Communauté de Communes des Forêts du Perche

PLAN LOCAL D'URBANISME INTERCOMMUNAL

MODIFICATION N°1

PIÈCE N°1 : Notice explicative

Plan de zonage approuvé le 03/06/2024

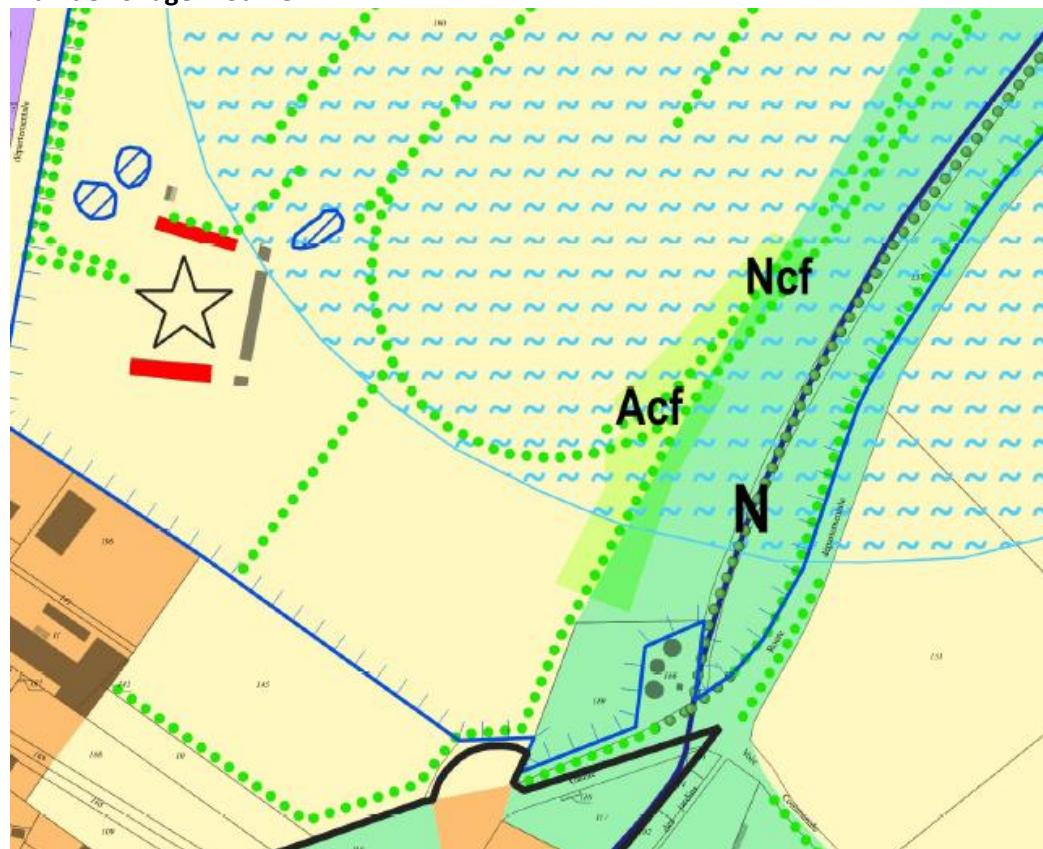
Les modifications apportées aux documents graphiques consistent en la création de deux STECAL (Secteurs de Taille et de Capacité d'Accueil Limitées), identifiés sous les dénominations Acf et Ncf, sur le territoire de la commune de Lamblore.

Les deux secteurs créés sont strictement délimités au droit de l'implantation prévue des tentes démontables destinées à l'hébergement touristique et couvrent les superficies suivantes :

- 0,62 ha pour le secteur Acf ;
- 0,32 ha pour le secteur Ncf.

Afin d'éviter tout impact sur les zones humides, les modifications des documents graphiques du PLU n'ont pas pour objet de reclasser ces zones en secteurs Acf ou Ncf. Elles sont maintenues en zone N « strict ».

Plan de zonage modifié
